Modulo per la presentazione delle osservazioni per i piani/programmi/progetti sottoposti a procedimenti di valutazione ambientale di competenza statale

Progetto di un impianto eolico, denominato "Serra Palino" composto da 8 turbine da 6 MW ciascuna, per un totale di 48 MW, da realizzarsi nei comuni di Sant'Agata di Puglia (FG) e Candela(FG), con opere connesse da realizzarsi nei comuni di Sant'Agata di Puglia, Candela, Ascoli Satriano e Deliceto, tutti ricadenti in Provincia di Foggia

OGGETTO DELLE OSSERVAZIONI

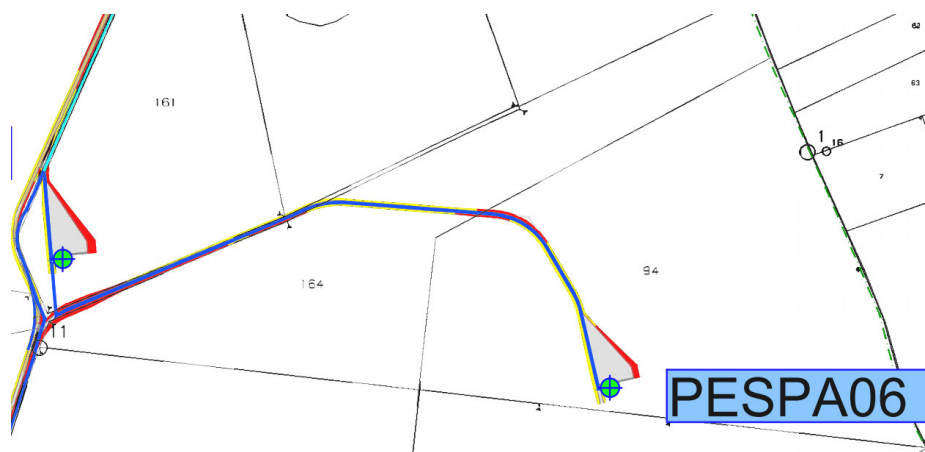
Nell'analisi della documentazione di progetto relativa alle strade di accesso e viabilità di servizio, si vuole segnalare quanto segue. La costruzione dei nuovi assi stradali previsti dal progetto ha un notevole impatto sui terreni interessati e sulla produttività locale, e tale aspetto non viene esplicitato in maniera chiara. Nel progetto saranno impiegati terreni adibiti a seminativi, ed in particolare le piazzole degli aerogeneratori, le strade e la Stazione Utente occuperanno complessivamente circa 30.000 m². Pertanto un tale valore non deve essere sottovalutato, in quanto trattasi di suolo sottratto ad un settore fortemente penalizzato ed attualmente in crisi come l'agricoltura. La vocazione agricola dell'area individuata rende incompatibile la scelta del collocamento degli aerogeneratori di progetto con l'unica fonte di reddito per la popolazione locale.

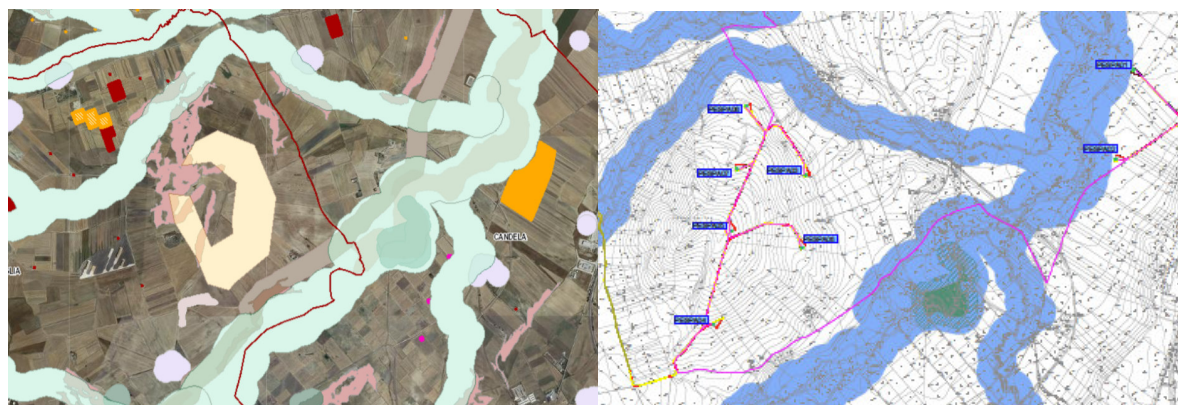
Dal punto di vista strettamente tecnico, gli aerogeneratori del parco "Serra Palino", contribuiranno certamente ad incrementare l'effetto schermante per le turbine eoliche già presenti in loco. La committente si è limitata ad effettuare un'analisi delle distanze tra gli aerogeneratori prendendo le minime distanze previste dalle Linee Guida del DM 10/09/2010. Tali linee guide affermano che:

- Distanza minima tra macchine di 5-7 diametri sulla direzione prevalente del vento e di 3-5 diametri sulla direzione perpendicolare a quella prevalente del vento (punto 3.2. lett. n).

La committente ha quindi tracciato delle ellissi attorno ad ogni aerogeneratore prendendo in considerazione i 5 diametri e i 3 diametri richiesti. Date le dimensioni delle macchine prescelte ed in particolar modo le dimensioni del rotore sembra inopportuno impiegare per tali valutazioni le distanze "minime". Sarebbe stato più opportuno impiegare rispettivamente 7 e 5 diametri per le valutazioni richieste dalle Linee Guida del DM 10/09/2010. Con tali distanze le macchine di progetto sarebbero risultate incompatibili tra di loro e con le turbine eoliche già installate. Seppur la committente affermi che tali distanze siano solo delle "misure di mitigazione" occorre tener presente che gli aerogeneratori di progetto, posti ad una distanza così ravvicinata, portino all'incremento del cosiddetto "effetto selva", dovuto alla cumulabilità con gli altri aerogeneratori presenti in loco, oltre ad un significativo decremento delle prestazioni e della produttività dovuto alla formazione di scie turbolente.
